DODATEK Č. 2 KE SMLOUVĚ O DÍLO

„REKONSTRUKCE VOZOVNY SLOVANY PLZEŇ, SLOVANSKÁ ALEJ 35“ (dále jen „Dodatek“)

Předmět díla:	Rekonstrukce vozovny Slovany Plzeň, Slovanská alej 35
Objekt:	E - SOD II Objekty odstavu tramvaj (ODT) SO ODT 00-00 Demolice
Objednatel:	Plzeňské městské dopravní podniky, a.s., IČ: 25220683 Denisovo nábřeží 920/12, 301 00 Plzeň - Východní Předměstí
Zhotovitel:	„Společnost Vozovna Slovany“ Metrostav a.s., IČ: 00014915, Koželužská 2450/4, 180 00 Praha 8 (vedoucí společník) BERGER BOHEMIA a.s., IČ: 45357269, Klatovská 410/167, 321 00 Plzeň (druhý společník) TSS GRADE, a.s. pob. ČR, IČ: 02765055, Pražákova 1008/69, 639 00 Brno (třetí společník)
TDS:	Sdružení IIS – vozovna Slovany – TDS, [redacted]
Projektant:	METROPROJEKT Praha a.s., [redacted]

PŮDORYS 1PP

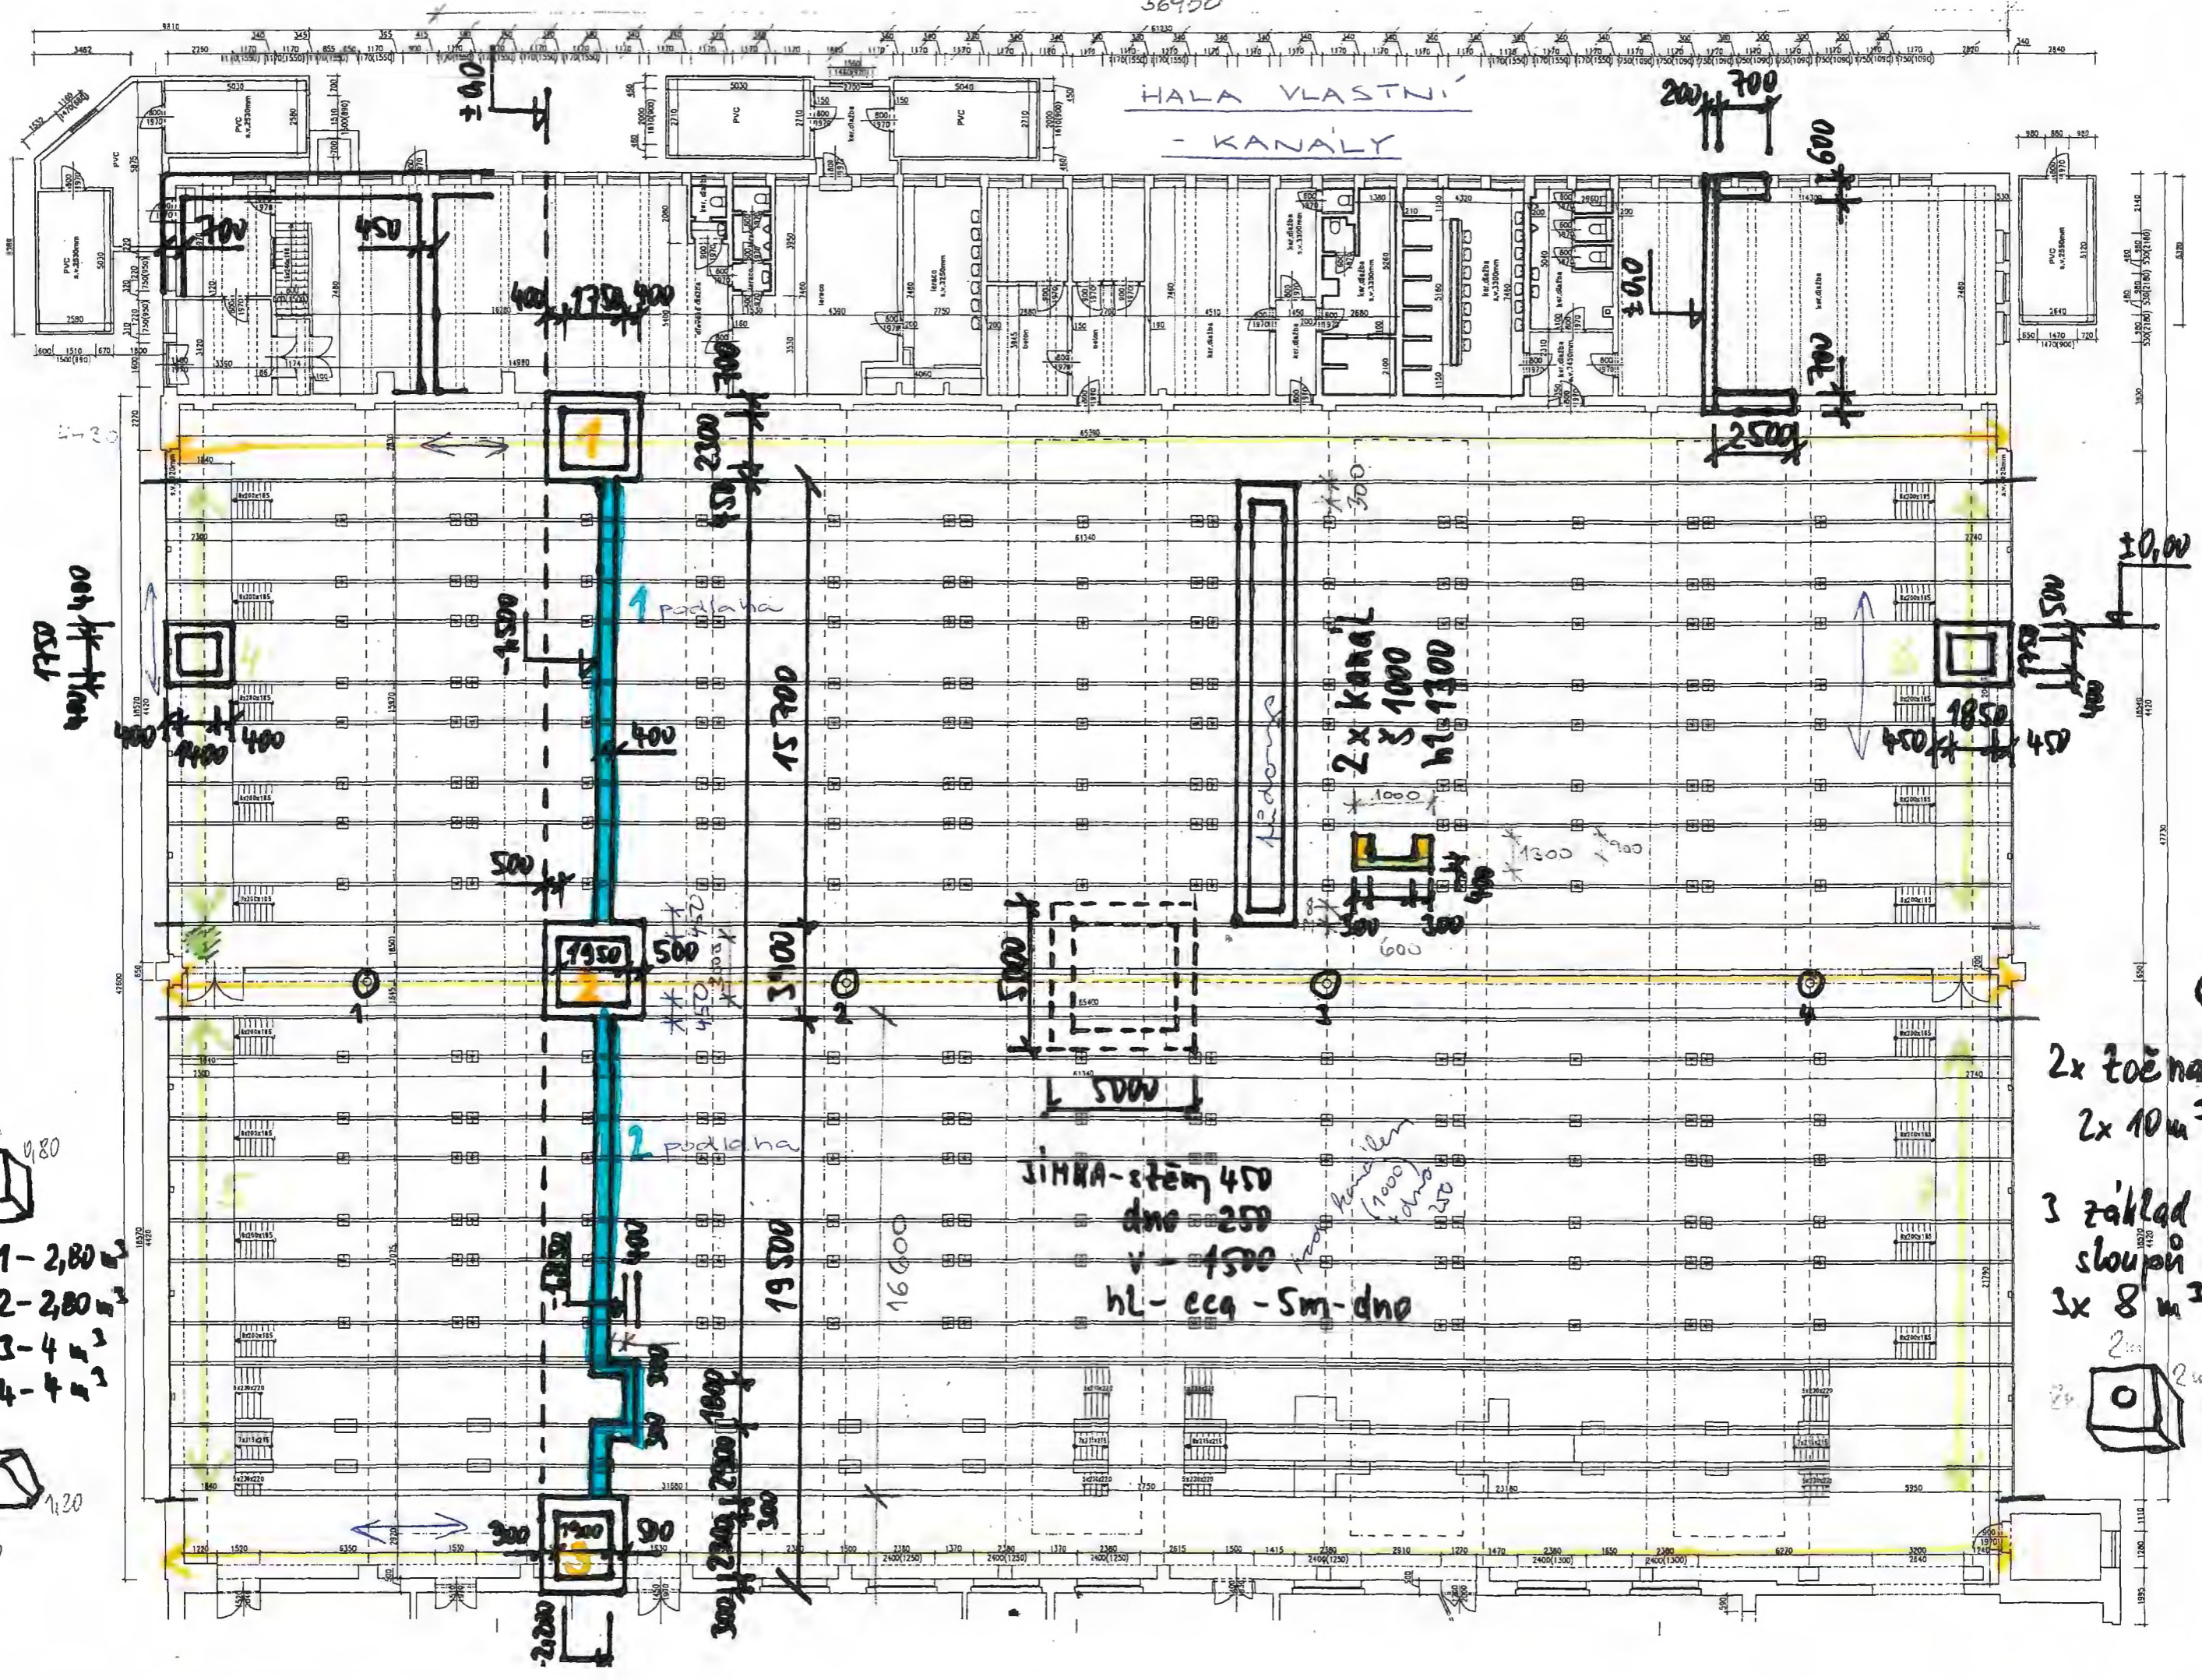
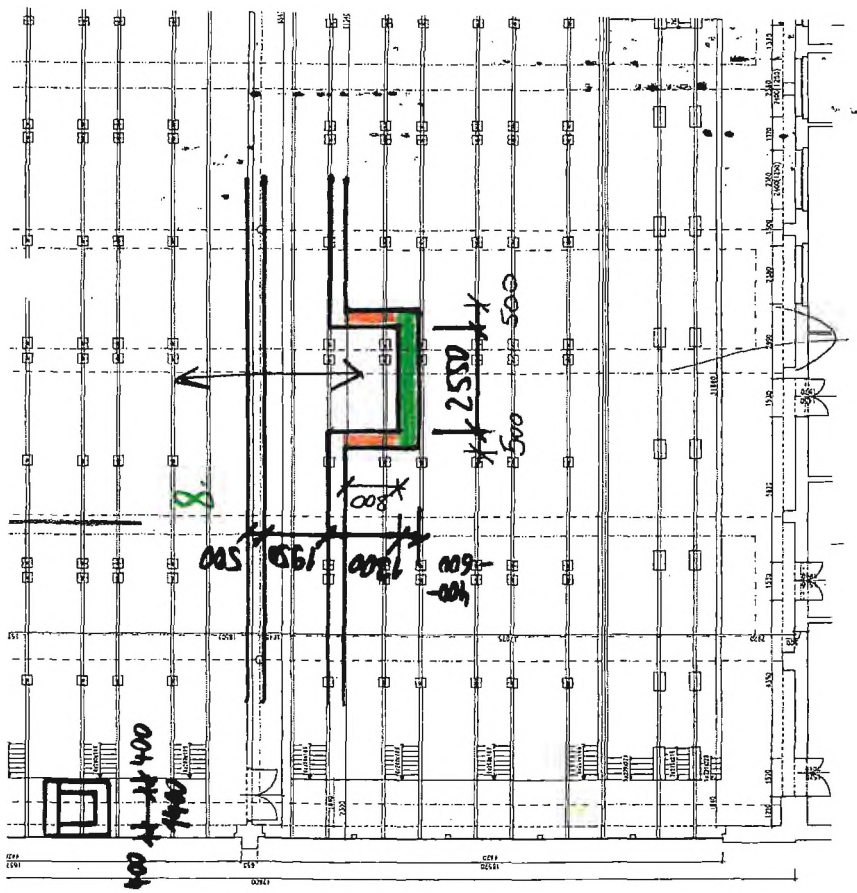
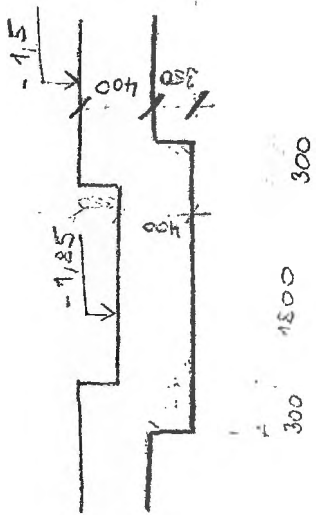
Popis změny	Během demoličních prací byly zjištěny základové konstrukce ve větším rozsahu než byly uvažovány v rozpočtu DPS. Navýšily se tím náklady na bourání základů, zásypu, odvozu a poplatků za uložení odpadu.		
	změnu vyvolal:	objednatel	
údaje o ceně díla	ocenění změny předložil:	zhotovitel	cenová změna za změnový list č.012 bez DPH
	cena SO dle SoD (bez DPH):		4 645 370,15 Kč
	náklady na změnu bez DPH:		4 187 416,91 Kč
	cena SO po ZL č.012 (bez DPH):		8 832 787,06 Kč
	cena díla bez DPH (dle SoD):		1 697 894 702,32 Kč
změna ceny	Méněpráce celkem bez DPH:	547 132,33 Kč	5 281 681,57 Kč celková hodnota změny bez DPH
	Vícepráce celkem bez DPH:	4 734 549,24 Kč	
termín	Vliv změny na termín dokončení díla:	změna nemá vliv na dokončení díla	
odsouhlasení změny	změnu odsouhlasil	datum	
	Zhotovitel:	[redacted]	29.6.2021
	Věcně za TDS:	[redacted]	29.6.2021
	Technicky za AD:	[redacted]	29.6.2021
	Objednatel:	[redacted]	29.6.2021

Vícepráce celkem 2 033,82 m3
